Nr sprawy: RZP-II-WI/33/DZP-1/2012  
L.dz. SZRM/DZP-1/DK/ /2012

Dotyczy: postępowania o udzielenie zamówienia publicznego na: **Dostawę i montaż wyposażenia sanitariatów dla potrzeb Muzeum Historii Żydów Polskich w ramach zadania inwestycyjnego pn.: „Budowa Muzeum Historii Żydów Polskich”.**

Zamawiający działając na podstawie art. 38 ust. 1, 2 i 4 ustawy z dnia 29 stycznia 2004 r. Prawo zamówień publicznych (tekst jednolity: Dz. U. z 2010 r. Nr 113, poz. 759 z późn. zm.) – zwanej dalej „Ustawą”, udziela odpowiedzi na zapytania złożone przez Wykonawcę biorącego udział w przedmiotowym postępowaniu oraz dokonuje modyfikacji treści Specyfikacji Istotnych Warunków Zamówienia (zwanej dalej SIWZ).

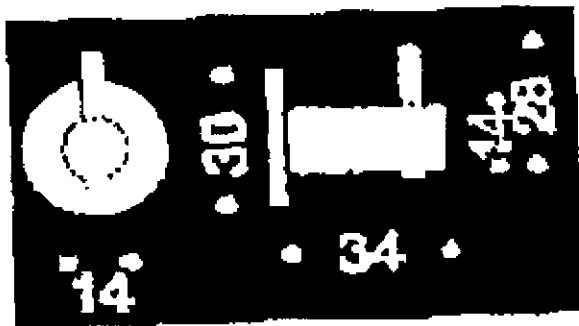
a) Poz. Nr 3 – Haczyk na ubranie/ręczniki – proszę o wyjaśnienie opisu SIWZ:

- Wymiary haczyka z rozetką: śr. 30 x wys. 50 x gł. 25 mm (+/- 10%);
- Kształt rozetki okrągły, haczyk w postaci cylindra o długości 50 mm, umocowanego pionowo, przechodzącego przez środek rozetki (zagłębiony w niej do ok. połowy średnicy cylindra), cylinder wystaje ok. 5 mm poniżej rozetki i ok. 15 mm powyżej”

Zamawiający informuje, iż haczyk składa się z rozetki o średnicy 3 cm i podłużnego cylindra ok. 5-7 mm. strona tylna rozetki mocowana jest do ściany, przez środek jej przedniej części przechodzi cylinder. Jest on umieszczony pionowo, wystaje ok. 5 mm poniżej rozetki i ok. 15 mm powyżej niej. Zagłębiony jest w rozetce do około połowy swojej średnicy. Głębokość całego haczyka to 2,5 cm licząc od miejsca styku ze ścianą do skrajnej części cylindra. W celu lepszego zobrazowania założeń, Zamawiający załącza schematyczny rysunek haczyka.

Jednocześnie modyfikuje opis ww. haczyka na ubranie/ręczniki tj. po słowach „haczyk w postaci cylindra o długości 50 mm”, dodaje „średnica cylindra 5 - 7 mm.”.

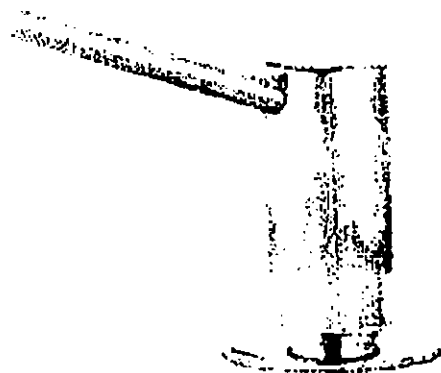
b) czy Zamawiający dopuszcza w poz. Nr 3 haczyk o następujących wymiarach:

- Śr. Rozetki 30 mm, gł. Cylindra o śred.  $\varnothing$  14mm – 34mm, wysokość haczyka w cylindrze 28 mm;

Zamawiający informuje, iż nie dopuszcza haczyka o wymiarach zaproponowanych przez Wykonawcę.

zotoczenie nr 3 - rysunek blatu pionowego

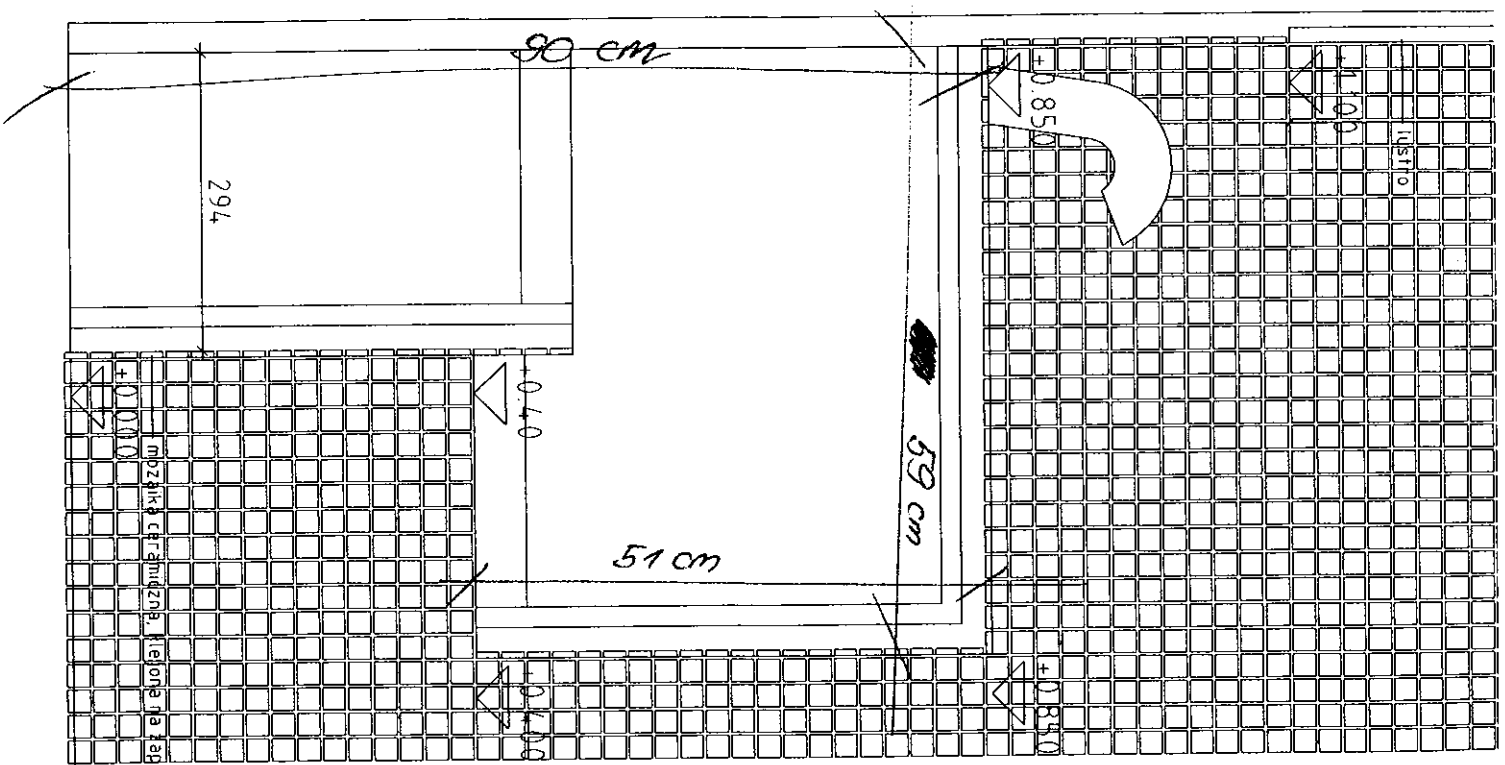
d) Poz. 7 – Kosz na odpadki wbudowany w blat pionowy – proszę o przesłanie rzutów, przekrojów i detali montażu;”

Zamawiający w załączeniu przekazuje rysunek blatu pionowego.
